リコール届出一覧表

リコール届出日：令和4年6月7日

リコール届出番号	外-3409	リコール開始日	令和4年6月8日
届出者の氏名又は名称	ジャガー・ランドローバー・ジャパン株式会社 問い合わせ先：ジャガーお客様相談室 0120-922-772 ：ランドローバーお客様相談室 0120-922-992		
不具合の部位（部品名）	原動機（アクセサリベルトテンショナー、パワートレインコントロールモジュール）		
基準不適合状態にあると認める構造、装置又は性能の状況及びその原因	①アクセサリベルトの張力を一定に保つためのオートテンショナーのばねの耐久性が不適切なため、経時劣化により張力が低下すると、当該ベルトに振れの発生と共に負荷がかかり折損することがある。 ②セルモーターでエンジンを始動する条件を正しく検知できないために、セルモーターが作動せず、常に原動機の再始動用モーターが使用され、その結果再始動用モーターを駆動するベルト（アクセサリベルト）に負荷がかかり、当該ベルトが折損することがある。 そのため、そのまま使用を続けると、最悪の場合、発電不足により警告灯が点灯し、バッテリーが上がり、燃料装置、点火装置等の電装品の使用が出来ず、原動機が停止し走行不能或いはオーバーヒートに至るおそれがある。		
改善措置の内容	①該当車両は全車両、オートテンショナーを対策品に交換し、アクセサリベルトを新品に交換する。 ②全車両、パワートレインコントロールモジュールのプログラムを更新する。

改善箇所説明図

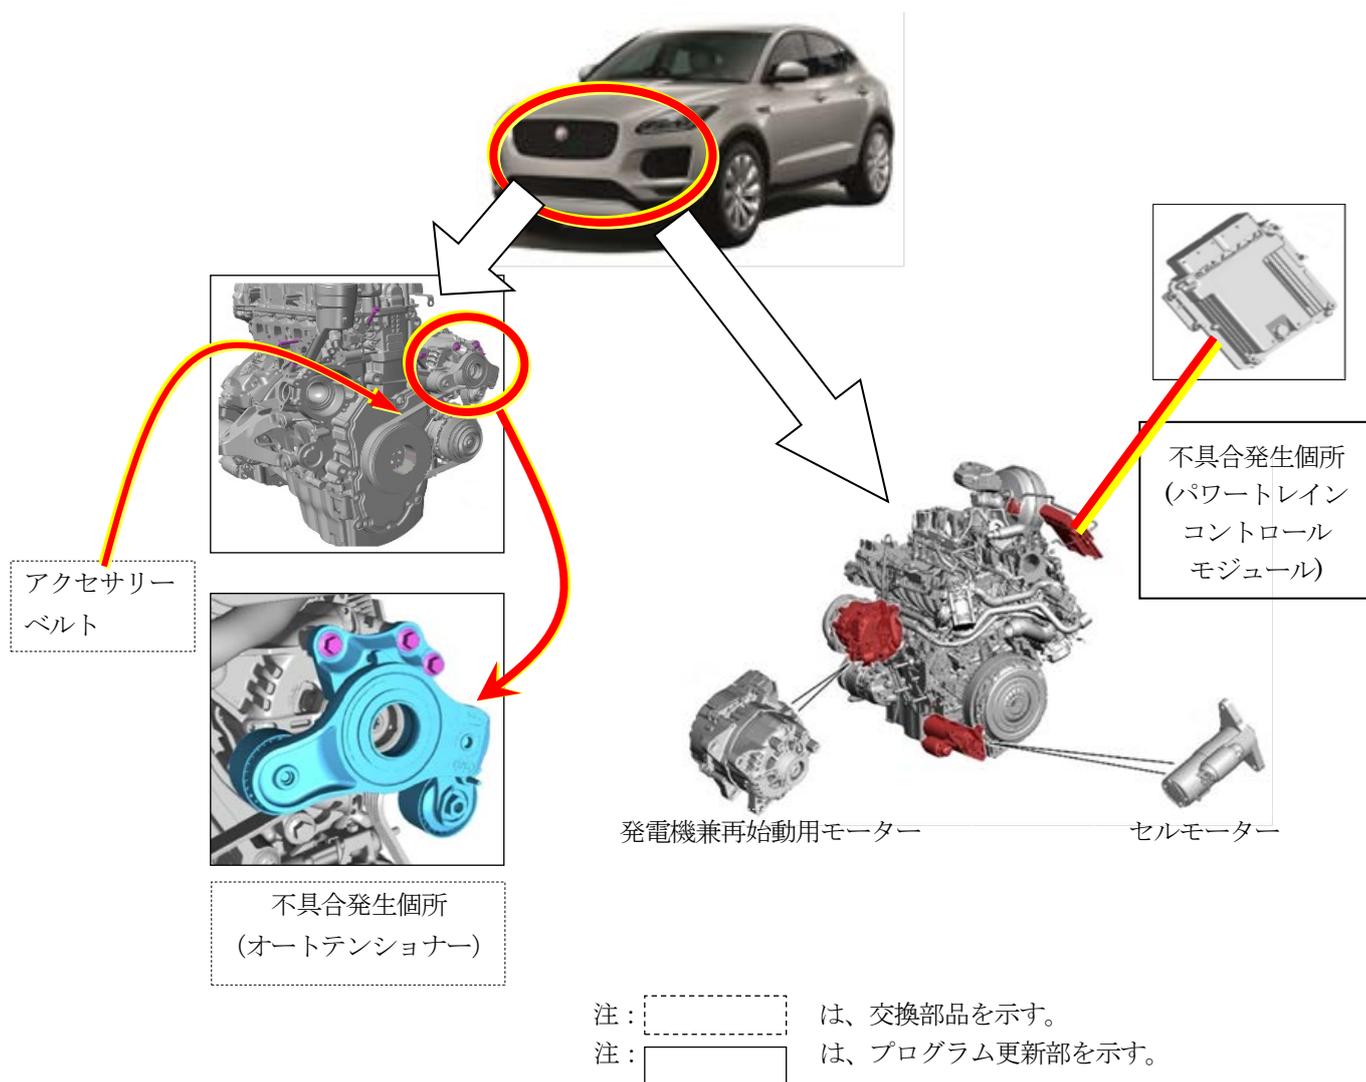
基準不適合発生箇所

- ①アクセサリベルトの張力を一定に保つためのオートテンショナーのばねの耐久性が不適切なため、経時劣化により張力が低下すると、当該ベルトに振れの発生と共に負荷がかかり折損することがある。
- ②セルモーターでエンジンを始動する条件を正しく検知できないために、セルモーターが作動せず、常に原動機の再始動用モーターが使用され、その結果再始動用モーターを駆動するベルト(アクセサリベルト)に負荷がかかり、当該ベルトが折損することがある。

そのため、そのまま使用を続けると、最悪の場合、発電不足により警告灯が点灯し、バッテリーが上がり、燃料装置、点火装置等の電装品の使用が出来ず、原動機が停止し走行不能或いはオーバーヒートに至るおそれがある。

改善の内容

- ①該当車両は全車両、オートテンショナーを対策品に交換し、アクセサリベルトを新品に交換する。
 - ②全車両、パワートレインコントロールモジュールのプログラムを更新する。
- 識別：助手席ドアボディ側下部、ドアヒンジボルトに銀ペイントを塗布する。
